con la presente si inviano le Osservazioni contro il Progetto di un impianto eolico codice procedura ID_VIP/ID_MATTIM: 1269 denominato "Pitigliano"; ubicato nei comuni di Pitigliano (GR) e Sorano (GR) costituito da 20 (venti) aerogeneratori di potenza nominale 7,0 MW per un totale di 140,0 MW con relative opere connesse ed infrastrutture indispensabili.

Modulo per la presentazione delle osservazioni per i piani/programmi/progetti sottoposti a procedimenti di valutazione ambientale di competenza statale

ID: Codice procedura (ID_VIP/ID_MATTM): 12691

“Progetto di un impianto eolico denominato “Pitigliano” ubicato nei comuni di Pitigliano (GR) e Sorano (GR) costituito da 20 (venti) aerogeneratori di potenza nominale 7,0 MW per un totale di 140,0 MW con relative opere connesse ed infrastrutture indispensabili”

Immagine 1. Vincoli ex art. 136 del CBC dal PIT della Regione Toscana e zona approssimativa dove è progettato l'impianto industriale.

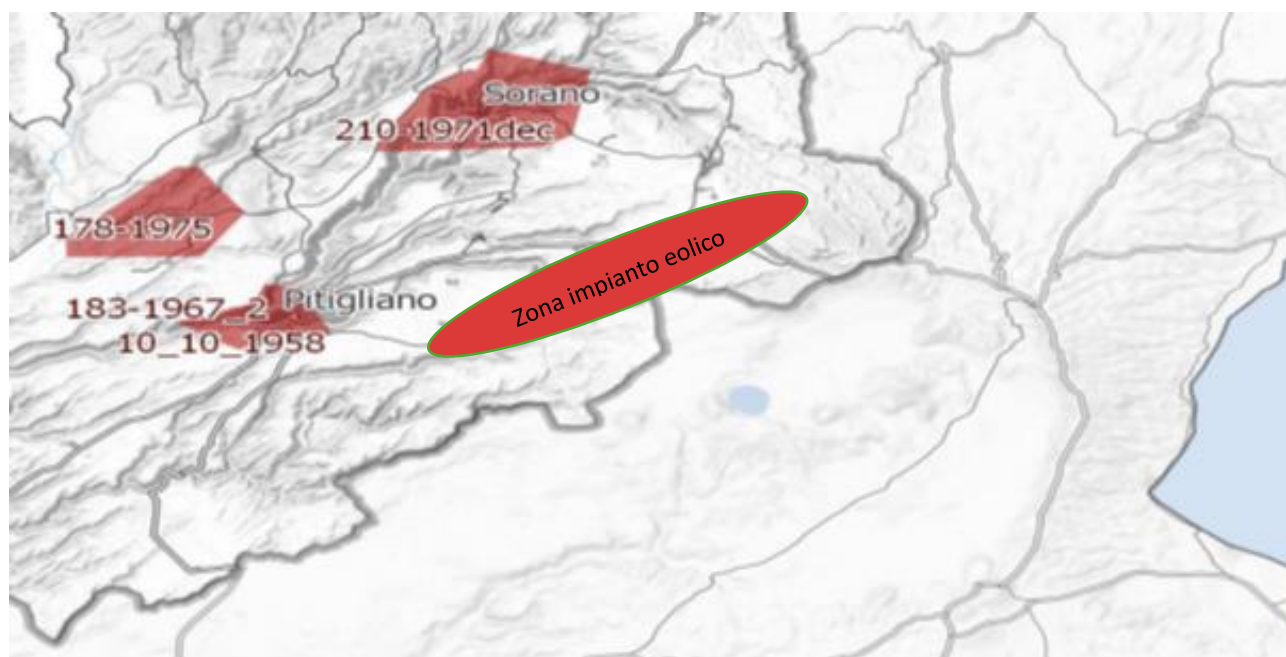
Inoltre, come sostiene la Proponente parte dell'impianto si verrebbe a trovare a 3,5 km dal centro abitato di Sorano. Infatti, tre degli aerogeneratori WTG 08, 09, 10 sono addirittura all'interno delle fasce di rispetto dei 3 km del suo vincolo paesaggistico di notevole interesse pubblico ex art 136 del CBC. Si evidenzia che così si crea

un'ulteriore incompatibilità con la tutela del Paesaggio.

Immagine 3. Cumulo di una parte di impianti eolici, fotovoltaici e geotermici industriali in progettazione ed esistenti intorno all’eolico industriale “Pitigliano”.

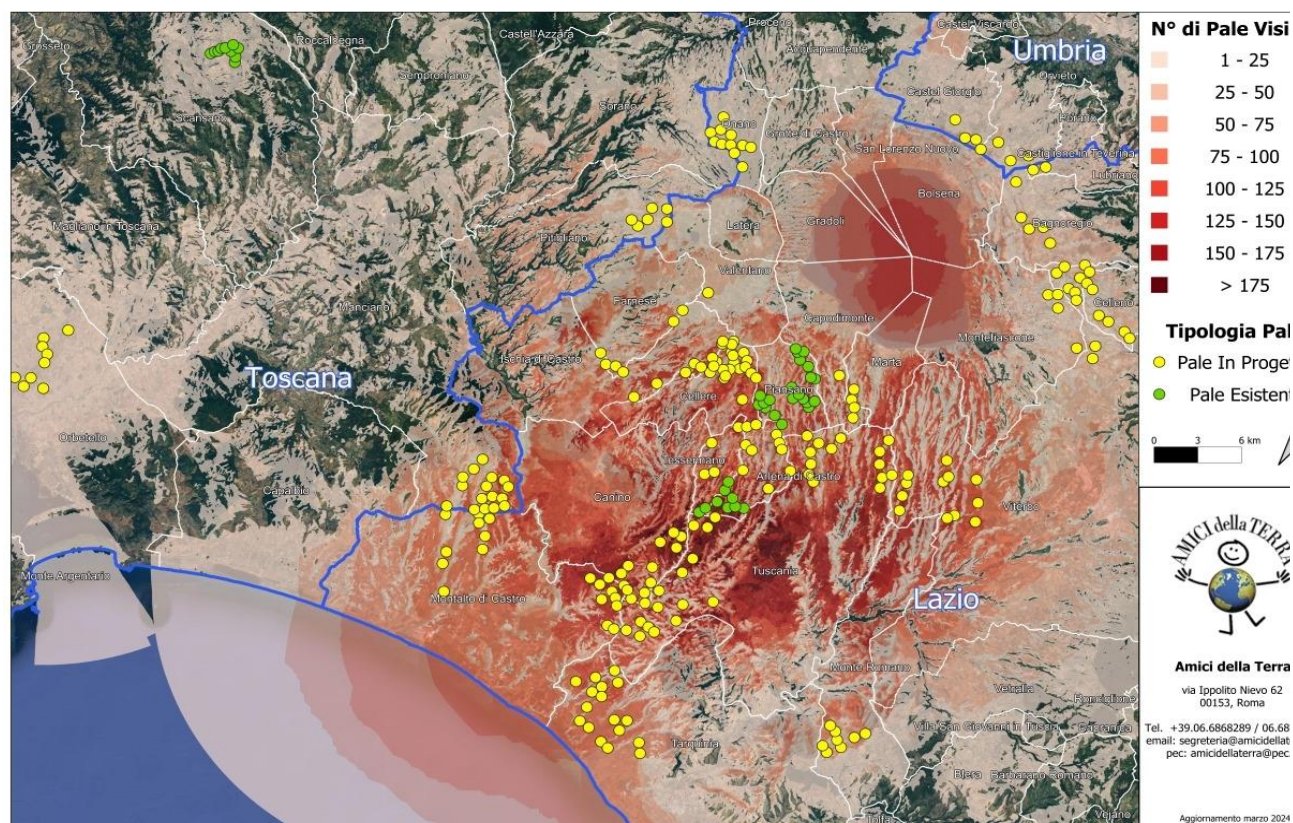
Beni Culturali “*Ambito paesaggistico, geologico e geomorfologico dell’orlo della caldera di Latera ...*” Non vengono nemmeno citati gli impianti eolici in progetto al MASE, il “Rempillo” (6 aerogeneratori) e un altro in verifica amministrativa di 14 aerogeneratori e 72, 6 MW. Ad oggi nei territori di Pitigliano, Sorano e in quello limitrofo potenzialmente potrebbero essere insediati 40 aerogeneratori alti 200 metri e larghi 170. Ma la proponente non cita neanche altri impianti che creerebbero il cumulo e quindi maggiore impatto. Infatti, sul territorio della “Città del Tufo” (Sorano e Pitigliano) impatterebbero anche l’impianto eolico “Montarzo” di Onano con 13 aerogeneratori con le dimensioni ricordate, l’altro eolico industriale nel territorio di Valentano con sette aerogeneratori (stesse dimensioni), gli impianti di Farnese con un minieolico di 3 Torri alte 60 metri già installate in località Poggio del Crognolo e l’impianto eolico industriale “Vallerosa” (7 aerogeneratori alti 200 metri e larghi 158 metri) in procedura VIA presso la Regione Lazio. Inoltre, altri impianti del minieolico già presenti a Valentano, Cellere e Piansano e due progetti eolici industriali con le stesse dimensioni (200 m x 170 m) nel Comune di Ischia di Castro. La valutazione del cumulo non prende neanche in considerazione gli impianti industriali di fotovoltaico e agrivoltaico in progetto a Farnese, Valentano, Ischia di Castro, Cellere. L’impianto geotermico in procedura Via al MASE, progettato nella Caldera di Latera. Quindi è stata effettuata una valutazione del potenziale impatto cumulativo non veritiera a dispetto di quanto affermato dalla proponente che sostiene di aver preso in considerazione uno spazio di 10 km intorno al suo impianto per gli impatti che si creerebbero.

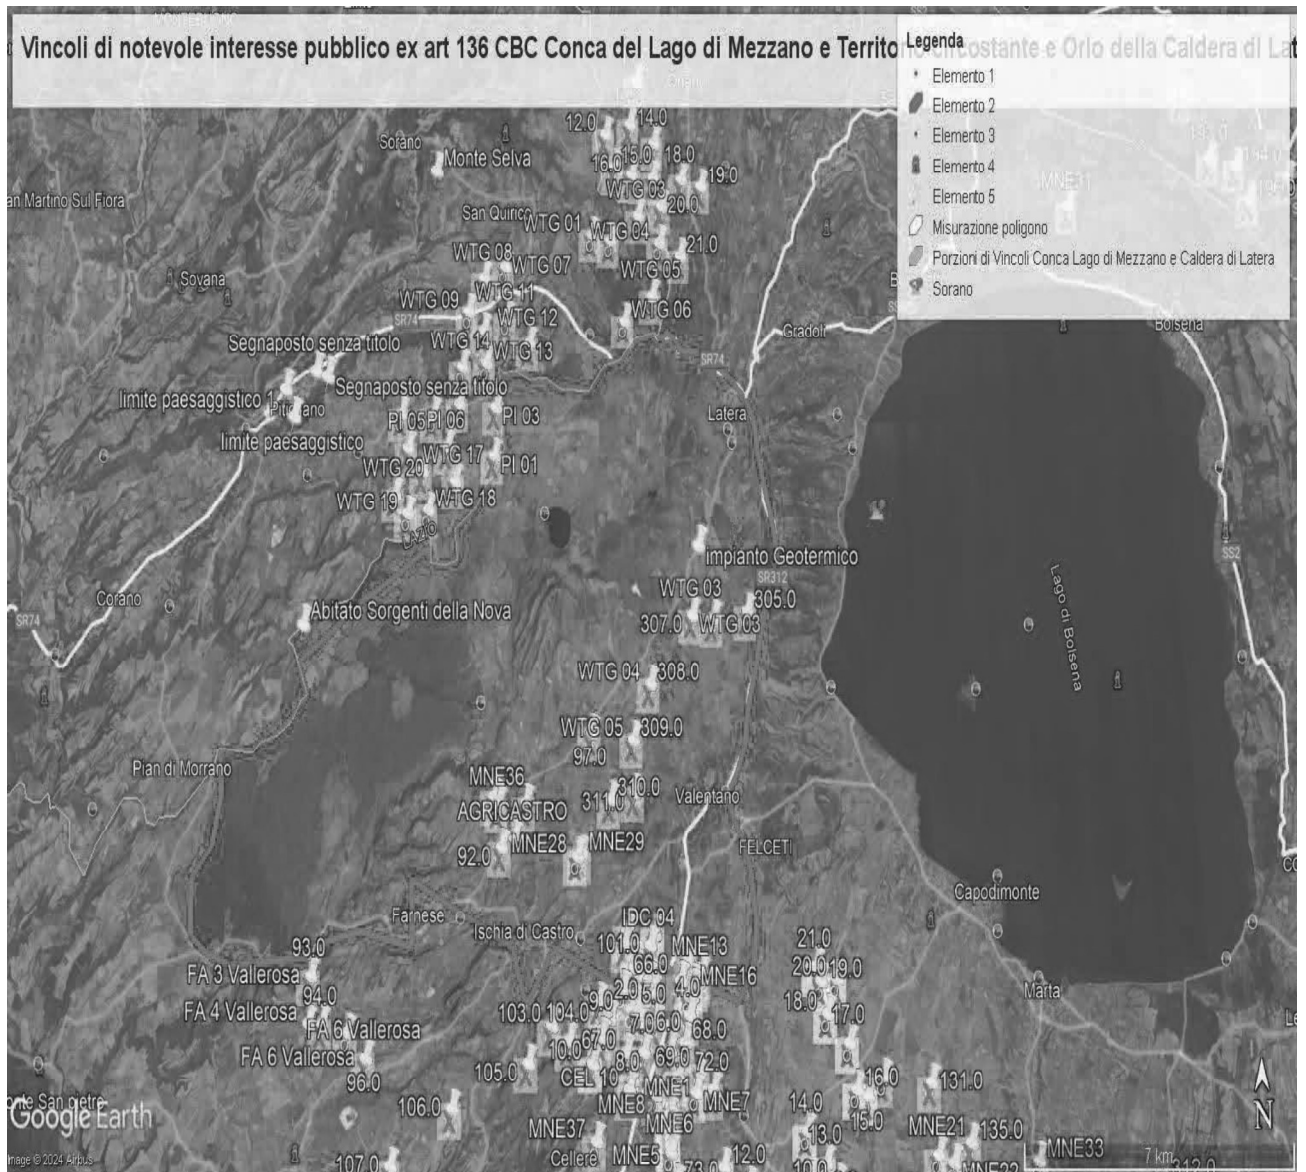
ma nelle sue immediate vicinanze (a soli 100 metri i primi due aerogeneratori) oltre ad impattare sul territorio e sulle economie di cinque Comuni del Lazio (Farnese, Onano, Latera, Valentano, Grotte di Castro e Gradoli) si trova nelle fasce di rispetto dei Beni di notevole interesse pubblico come si è evidenziate nelle Osservazioni precedenti e crea degli impatti negativi anche sui beni naturalistici come verrà dettagliato nell'Osservazione relativa alla Vinca. Inoltre, andrebbe a sommarsi al già enorme cumulo di impianti eolici e fotovoltaici e geotermici che creano una elevata criticità ambientale nella provincia di Viterbo e interferiscono anche con il territorio toscano come si può vedere dalle varie immagini dell'Allegato n. 1.

IMMAGINE n. 2 Impianto eolico industriale “Pitigliano” e distanze aerogeneratori dai Vincoli della Conca del Lago di Mezzano...

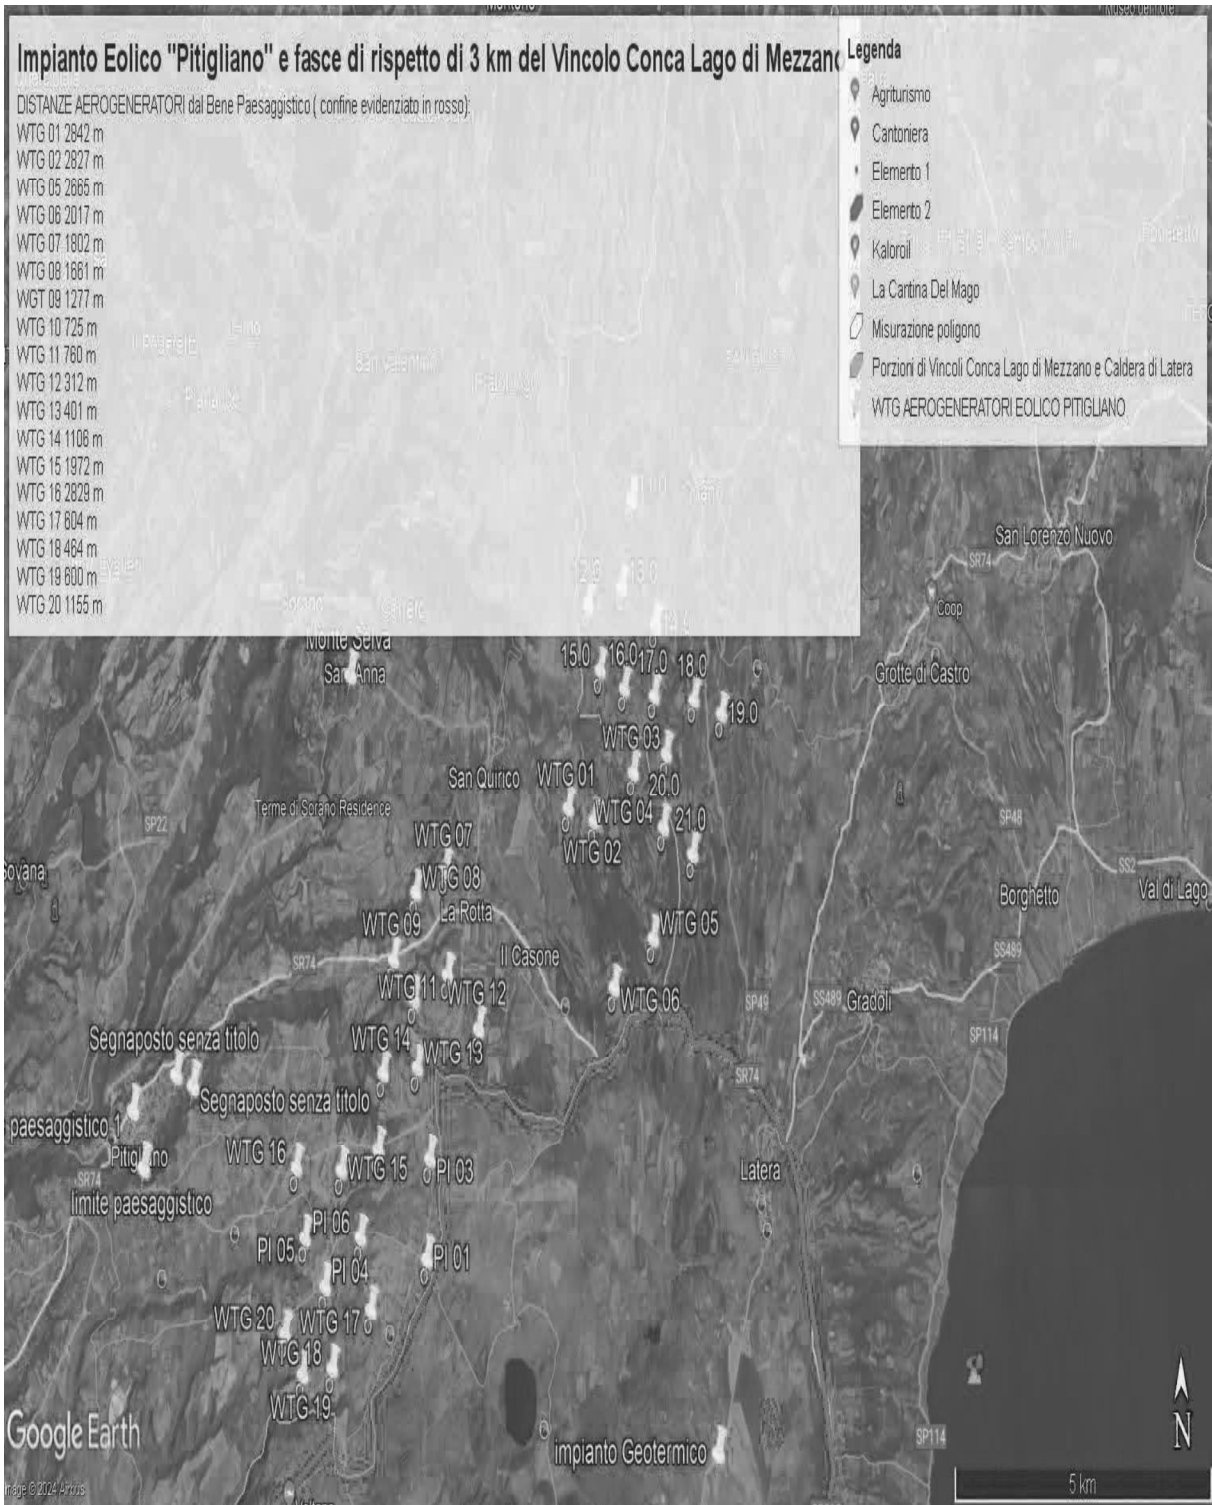
Al contrario si evidenzia che l'impianto eolico industriale citato non solo ricadrebbe con tutti e 20 gli aerogeneratori all'interno delle fasce di rispetto di 3 km di due vincoli paesaggistici di notevole interesse pubblico esistenti nella Regione Lazio e con una parte di essi nel vincolo paesaggistico del Centro abitato di Sorano (GR) quindi in aree non idonee all'installazione di impianti di energia rinnovabile. Addirittura, alcuni aerogeneratori sarebbero ubicati a poche centinaia di metri dai perimetri dei due vincoli paesaggistici laziali ex art 136 del CBC.

IMMAGINE n. 3 Impianto eolico industriale "Pitigliano" e distanze aerogeneratori dai Vincolo "Orlo della Caldera di Latera.

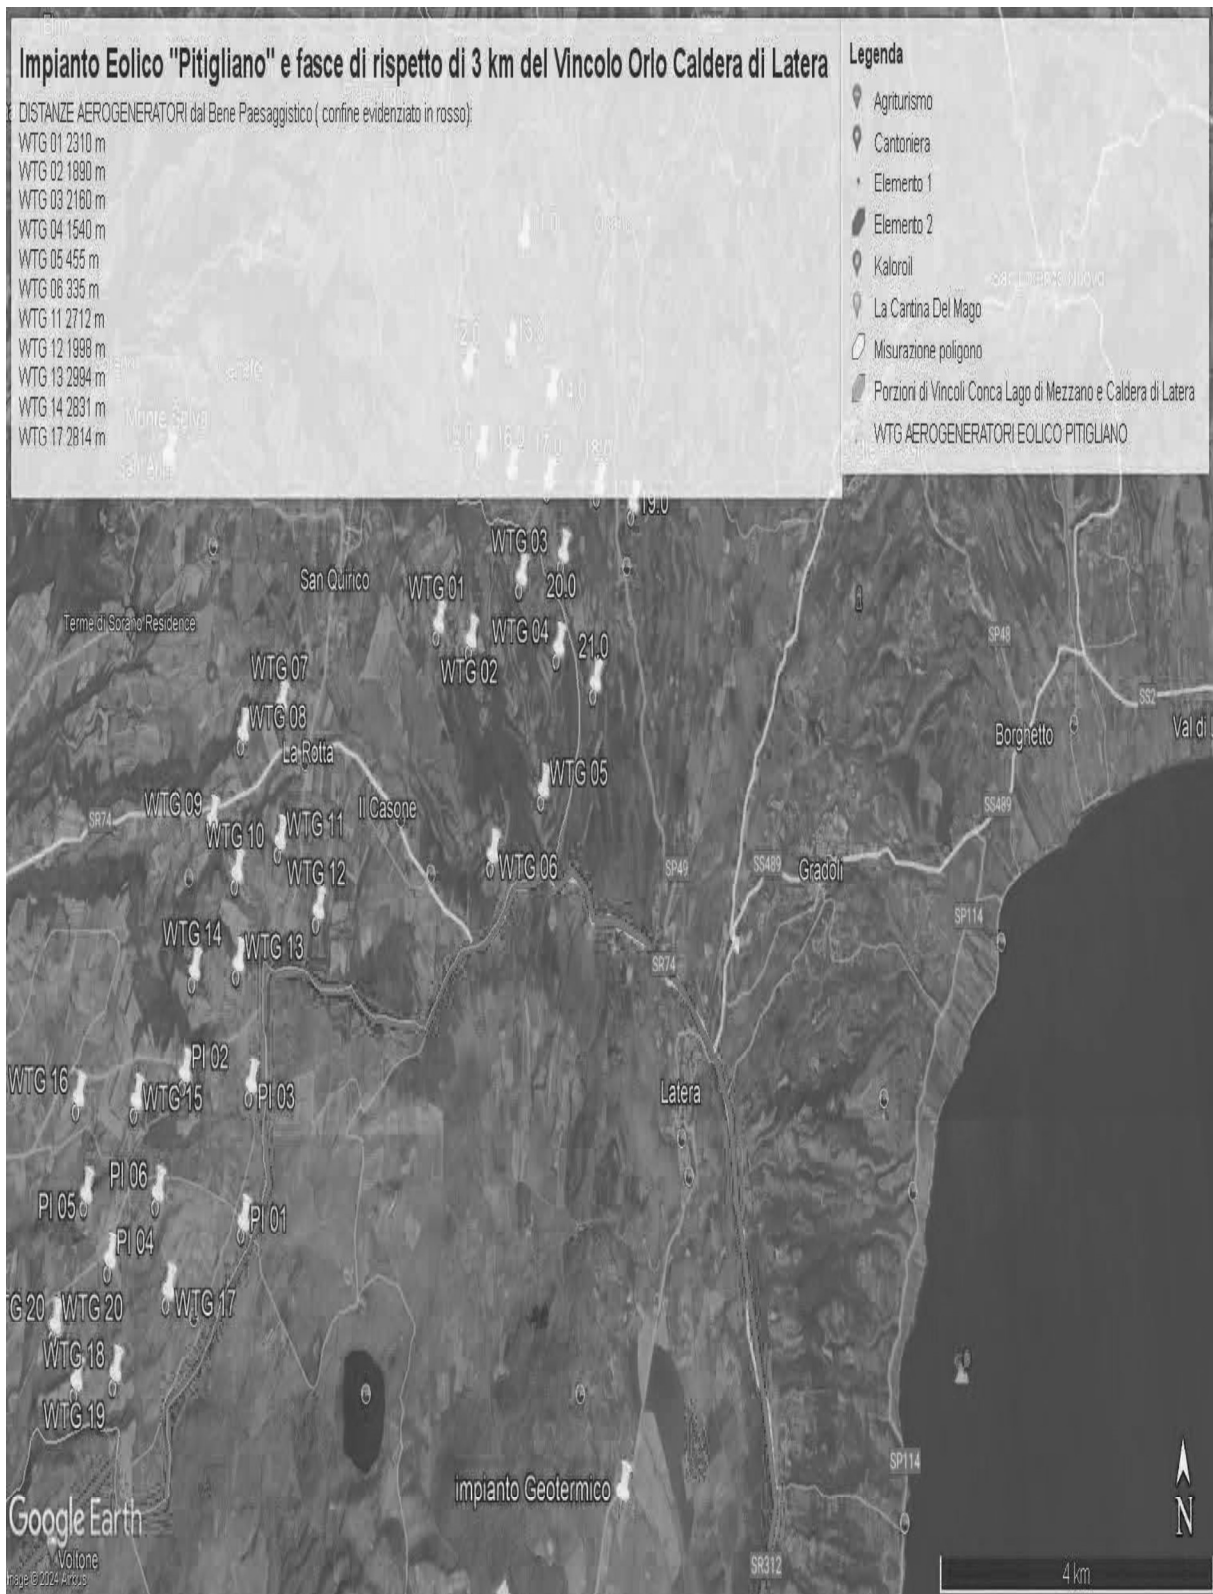
Come è illustrato nell'immagine si ribadisce che l'impianto industriale "Pitigliano" ricade completamente all'interno delle fasce di rispetto dei due vincoli di notevole

interesse pubblico e lambisce quelle di un terzo vincolo e quindi come affermato dal Consiglio di Stato nelle sentenze citate, l'impianto è insediato in area non idonea ai sensi dell'art. 20 comma 8 lettera c quater del D.Lgs. n. 199/2021 e ss.mm.ii al contrario di quanto sostiene la proponente.

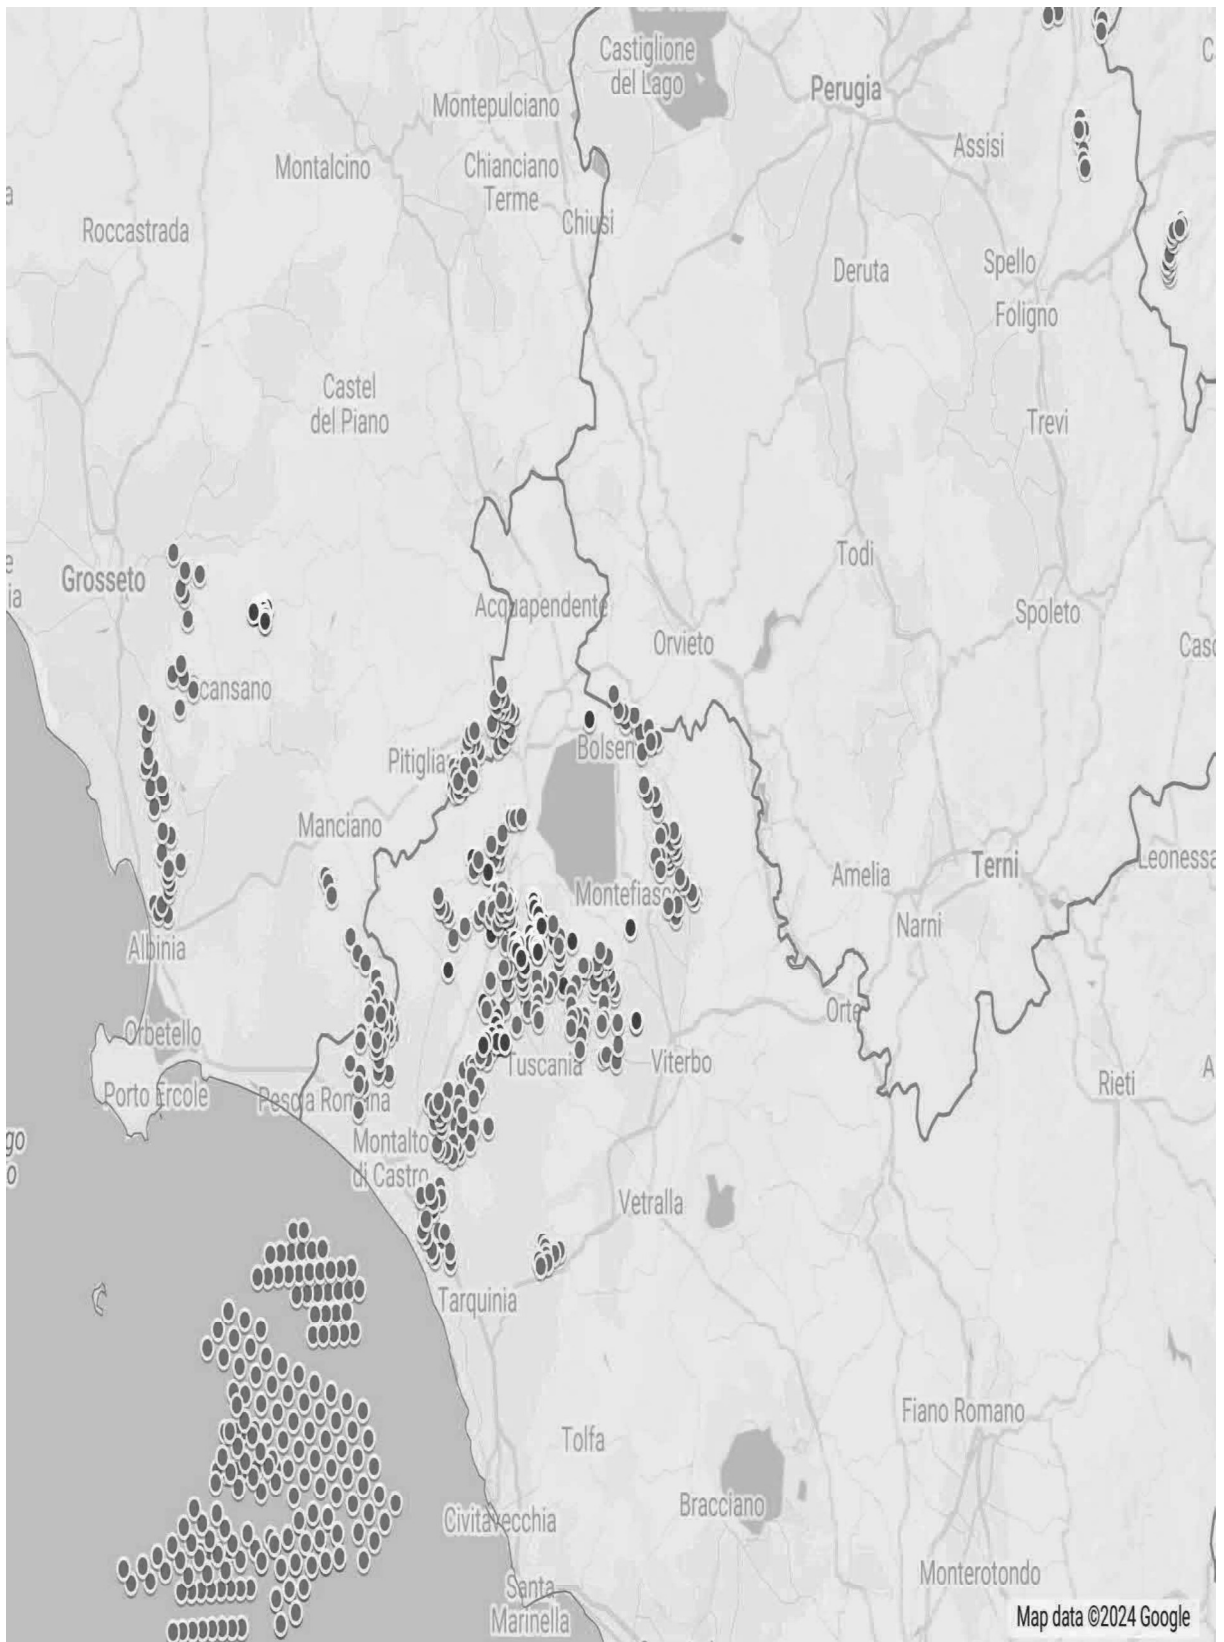
IMMAGINE n. 4 Si evidenzia che i tre aerogeneratori WTG 07, WTG 08 e WTG 09 impattano con il vincolo paesaggistico di notevole interesse pubblico del Centro Storico di Sorano. Il WTG 07 si troverebbe a 2828 m, WTG 08 2504 e WTG 09 2990. Il cavidotto dell'impianto invece impatta in buona parte del Vincolo paesaggistico ex art. 136 del CBC del Centro Storico di Pitigliano.
